<p>ALCALDIA MAYOR DE BOGOTÁ D.C. GOBIERNO SEGURIDAD Y CONVIVENCIA Fondo de Prevención y Atención a Emergencias</p>	CONCEPTO TÉCNICO SOBRE NECESIDAD DE ESTUDIOS DETALLADOS DE AMENAZA Y RIESGO POR FENOMENOS DE REMOCIÓN EN MASA DENTRO DEL TRÁMITE DE LICENCIA URBANÍSTICA	Código:	GPR-FT-10
		Versión:	03
		Código Documental:

1.1 CONCEPTO TÉCNICO No. CT:	5773
1.2 ÁREA:	TÉCNICA Y DE GESTIÓN
1.3 COORDINACIÓN:	INVESTIGACIÓN Y DESARROLLO
1.4 REFERENCIA CRUZADA RADICADO FOPAE:	2010ER1744
1.5 RESPUESTA OFICIAL No.	RO-40532

2.1 SOLICITANTE:	CURADURÍA URBANA No. 5
2.2 PROYECTO:	MIRADOR DEL CHICO
2.3 LOCALIDAD:	2. Chapinero
2.4 UPZ:	88. El Refugio
2.5 BARRIO O SECTOR CATASTRAL:	Chicó Alto
2.6 DIRECCIÓN:	Transversal 4C # 89 – 35 (*)
2.7 CHIP:	AAA0093EDRJ
2.8 MANZANA CATASTRAL:	21
2.9 PREDIO CATASTRAL:	06
2.10 ÁREA (m ²):	660.77
2.11 FECHA DE VISITA:	Febrero 22 de 2010

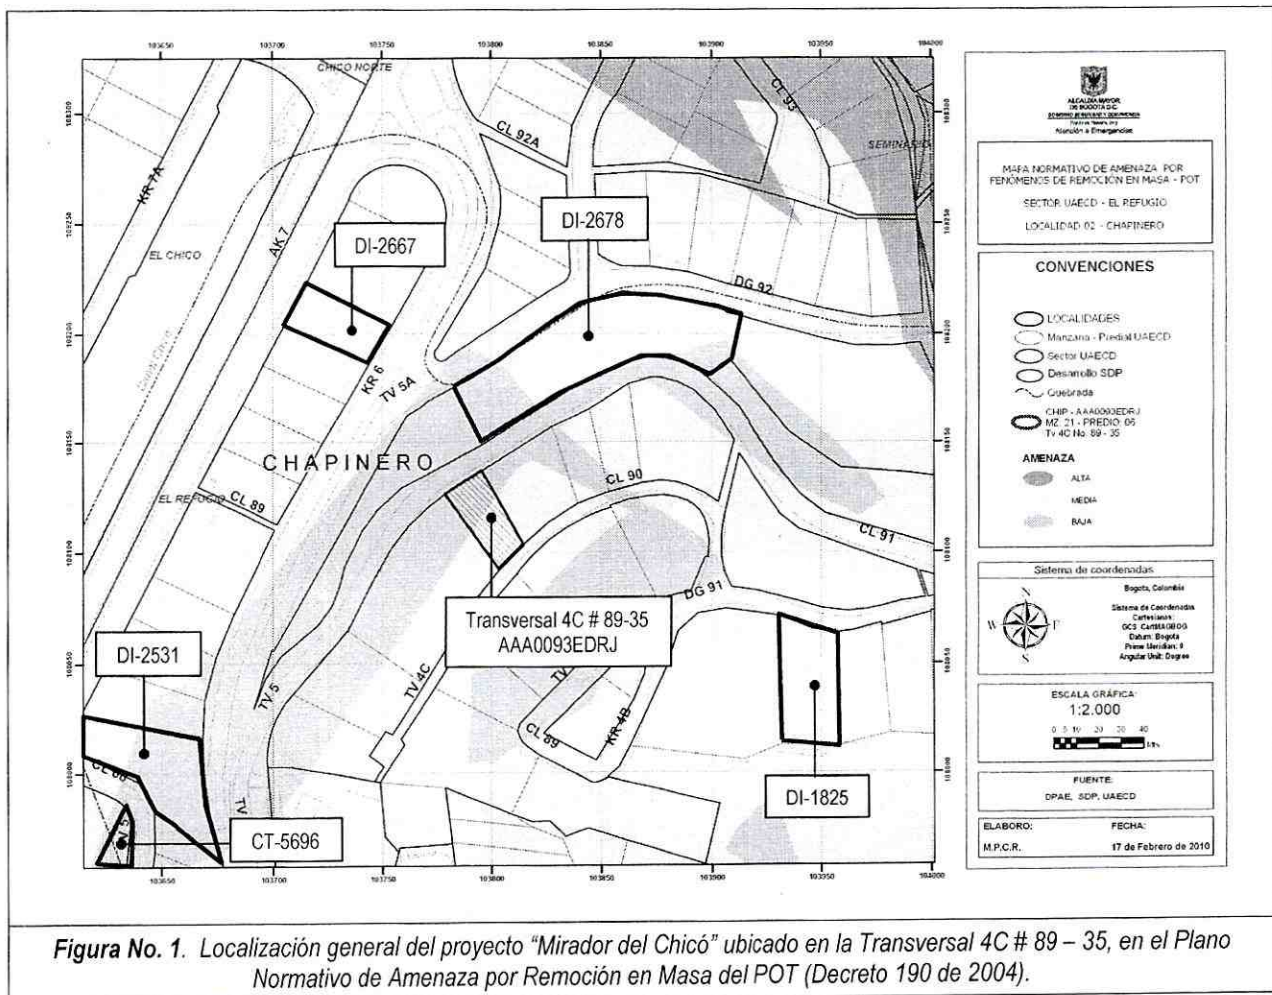
Conforme con el plano normativo de “Amenaza por Remoción en Masa” del Plan de Ordenamiento Territorial de Bogotá – POT, el sector donde se localiza el proyecto “Mirador del Chicó” ubicado en la Transversal 4C # 89 – 35, de la Localidad de Chapinero, se encuentra en una zona de AMENAZA MEDIA por procesos de remoción en masa (Figura No. 1).

Fotografía No. 1. Predio del proyecto "Mirador del Chicó" ubicado en la Transversal 4 C No. 89-35, de la localidad de Chapinero.

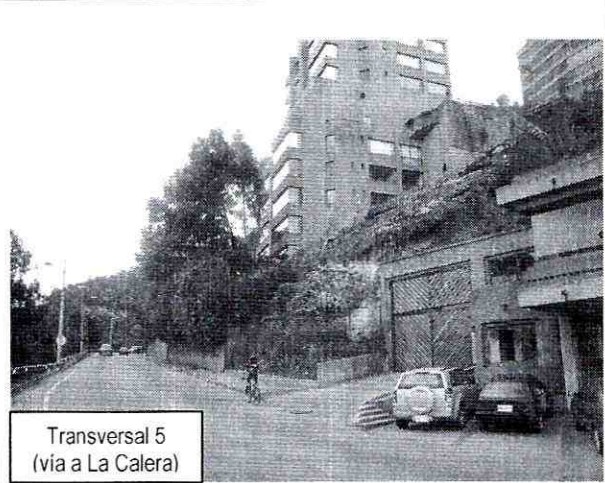
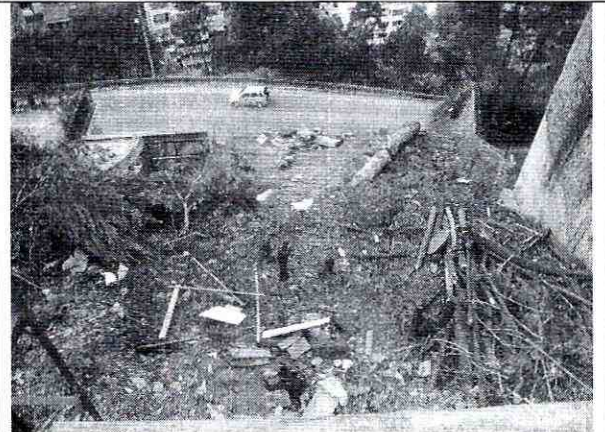
En el momento de la visita técnica en el predio objeto del presente concepto técnico, se encontró vacío y sin evidencias de afectación por procesos de remoción en masa activos, ni de carácter local en su interior, ni de carácter general en la ladera o zonas aledañas al predio evaluado.
